**ФЕДЕРАЛЬНАЯ СЛУЖБА ПО НАДЗОРУ
В СФЕРЕ ЗДРАВООХРАНЕНИЯ
(РОСЗДРАВНАДЗОР)**

О безопасности
медицинских изделий

Код
корректирующей
о
действия: AX068/20/S

Тема: Дополнение, касающееся очистки зубчатого ремня в системах AXIOM Artis, Artis zee, Artis Q и Artis Q.zen

Примеры ремней

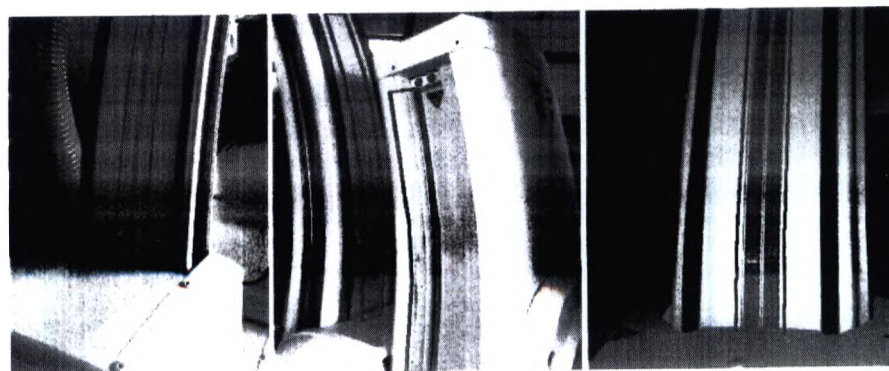
Очистка компонентов оборудования с видимым ремнем

Будьте особенно внимательными при очистке компонентов оборудования (частей штатива), оснащенных видимым ремнем.

При очистке обращайтесь внимание на следующую информацию:

- Не используйте чистящие средства, содержащие альдегиды.
- Не используйте аэрозольные баллончики.
- По возможности выполняйте сухую очистку.
- По возможности используйте небольшое количество чистящего средства или только воду.
- ◆ Вытрите насухо.
